CCR-VIA -- COMITATO DI COORDINAMENTO REGIONALE PER LA VALUTAZIONE D'IMPATTO AMBIENTALE

Giudizio n° 4280 **Del** **27/06/2024**
Prot. n° 24/136143 **Del** **29/03/2024**

Ditta Proponente: METALFERRO S.R.L.

Oggetto: Modifica di un impianto recupero rifiuti speciali pericolosi e non pericolosi

6. Piano Stralcio Difesa dalle Alluvioni

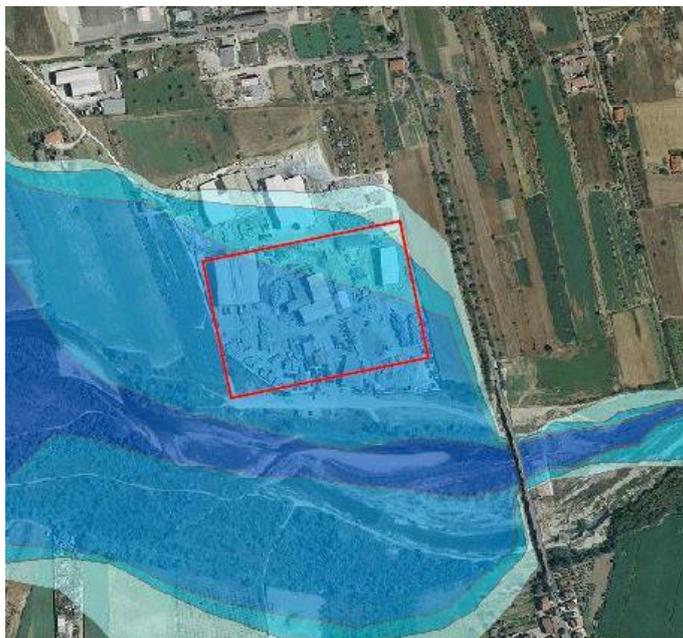
L'area oggetto di intervento risulta **interna** alle aree a pericolosità cartografate dal PSDA, nello specifico in parte in quella elevata, in parte in quella media ed in parte in quella moderata.

Il tecnico dichiara che le modifiche introdotte dal presente progetto non prevedono la realizzazione di nuove opere che vanno ad ostacolare il naturale deflusso delle acque.

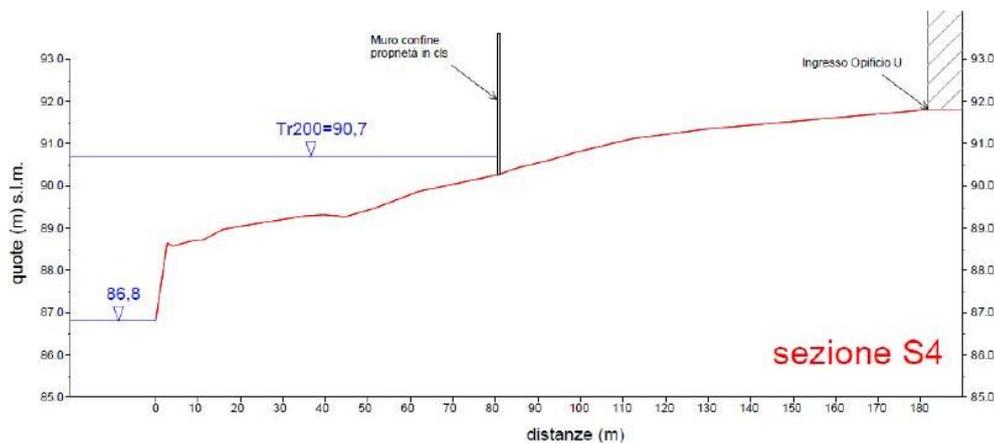
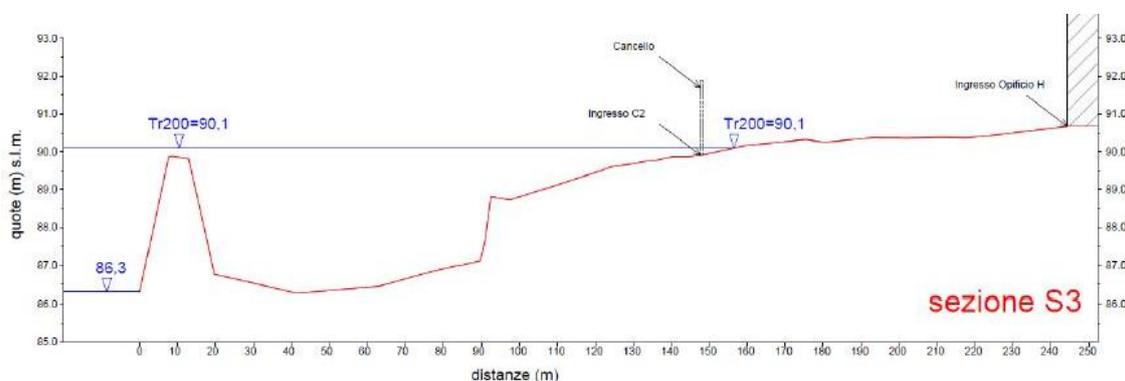
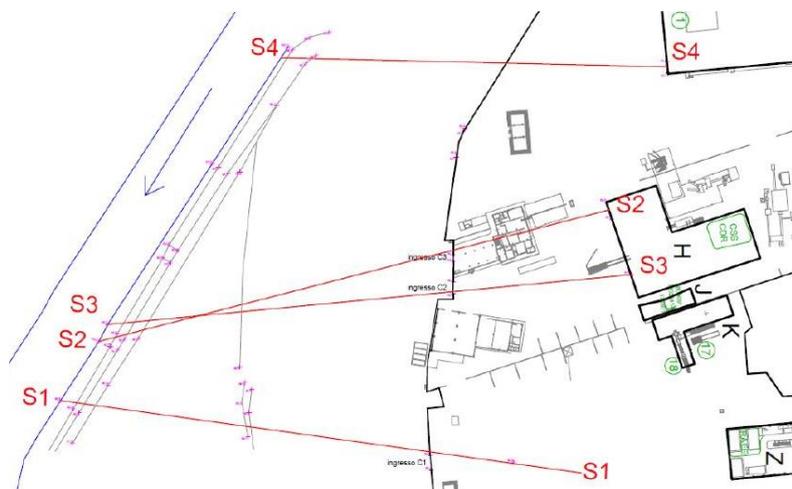
Nello studio si riporta **uno stralcio di verifica di compatibilità idraulica effettuata sull'area nel 2021** dimostrante la compatibilità delle attività svolte dalla ditta.

Da tale studio risulta per il tratto in esame una **portata due centennale** pari a 1427 mc/s alla quale sono associati i relativi **tiranti idraulici** cartografati nella tavola di seguito illustrata.

Da tale tavola si sono successivamente ricavati i tiranti idraulici due centennali per l'area d'interesse coperta dalle sezioni di nuova realizzazione (S1, S2, S3 e S4).

Il tecnico esprime un giudizio positivo di compatibilità idraulica alla realizzazione delle modifiche gestionali proposte, valutando l'assetto idraulico dell'area relativamente **alla piena due centennale non costituente pericolo per l'impianto se non marginalmente all'ingresso C2.**
